Réf. CRMS : AA/IXL20108\_652\_Maisoncommunale\_PMR

**Objet : IXELLES. Place Fernand Cocq – Maison communale La Malibran.**

Demande de permis unique portant sur le Placement de plateformes d'accès PMR au niveau des escaliers d'entrée de La Malibran, côté impasse rue du Collège

**Avis conforme de la CRMS**

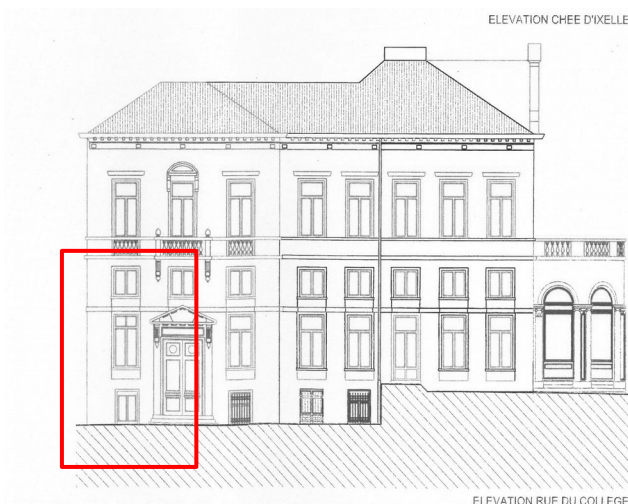
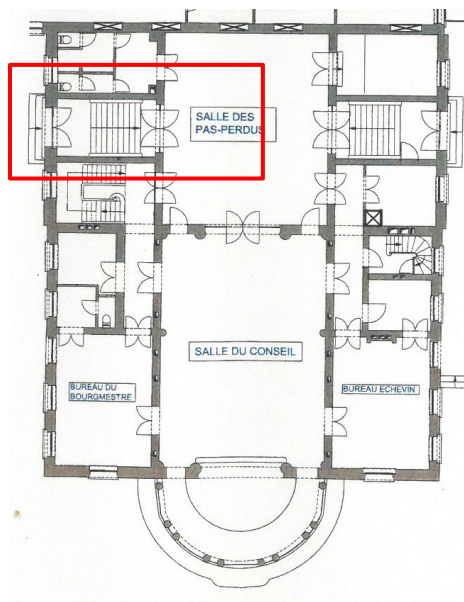
- au niveau de l'escalier en pierre bleue extérieur (volée de 3 marches): deux plans inclinés métalliques consécutifs, en L, incluant deux paliers de rotation, permettant de joindre le niveau de la chaussée de l'impasse au niveau du palier d'entrée de la Malibran. Les paliers seront fixés à l'aide de fondations en béton ;

- au niveau de l'escalier en marbre intérieur (volée d'une dizaine de marches) : plateforme élévatrice coulissant sur un rail droit partant du petit hall d'entrée vers la salle des pas perdus, située devant la salle du Conseil.

La solution proposée, similaire à celle de l'avis de principe, est cependant revue pour une mise en œuvre n'impactant pas les décors en marbre de la cage d'escalier intérieure ni les marches en pierre bleue de l'escalier d'entrée de la rue du Collège, puisqu'aucun ancrage dans ceux-ci ne sera nécessaire à l'installation des rampes et plateformes PMR.

Au niveau de la cage d'escalier intérieure, les ancrages du dispositif seront effectués dans les parties enduites, qu'il sera aisé de restaurer par la suite. A l'extérieur, des fondations en béton devront être prévues pour fixer les paliers de rotation des rampes d'accès: les pavés devront donc être enlevés à cette fin mais pourront être réinstallés lors du démontage des dispositifs. Deux teintes RAL sont renseignées dans le dossier comme finition pour les plateformes, plans inclinés et paliers d'une part et pour les structures complémentaires d'autre part.

La CRMS continue de regretter l'encombrement et l'impact visuel de la solution proposée d'autant qu'elle sera présente pour une durée de 6 ans. Elle peut cependant l'accepter, **de manière temporaire, et uniquement le temps du chantier**, puisque le dispositif n'aura pas d'impact physique important sur le bâtiment et que la CRMS peut donc considérer que les interventions projetées sont relativement réversibles **si toutes les garanties sont données d'une remise en pristin état dans les règles de l'art, avec approbation de la DPC, après démontage des dispositifs dès la fin de chantier**. La CRMS demande aussi de n'opter que pour une seule teinte, à savoir le RAL 9006 (gris moyen) qui s'accordera davantage avec le soubassement en pierre bleue et la couleur claire de la façade.

- **Limiter la présence des dispositifs PMR à une période de 6 ans (jusqu'au printemps 2026) au-delà de laquelle les lieux devront être remis strictement en pristin état;**
- **Soumettre préalablement à la Direction du Patrimoine Culturel pour approbation l'implantation et le mode d'accrochage de la sonnette d'appel blue tooth, prévue à l'entrée du pavillon Malibran côté rue du Collège ;**
- **Renseigner et soumettre préalablement à la Direction du patrimoine culturel pour approbation tout dispositif destiné à assurer la signalétique provisoire de l'accès PMR ;**
- **Opter de préférence pour une seule teinte de finition pour les dispositifs, à savoir le RAL 9006.**
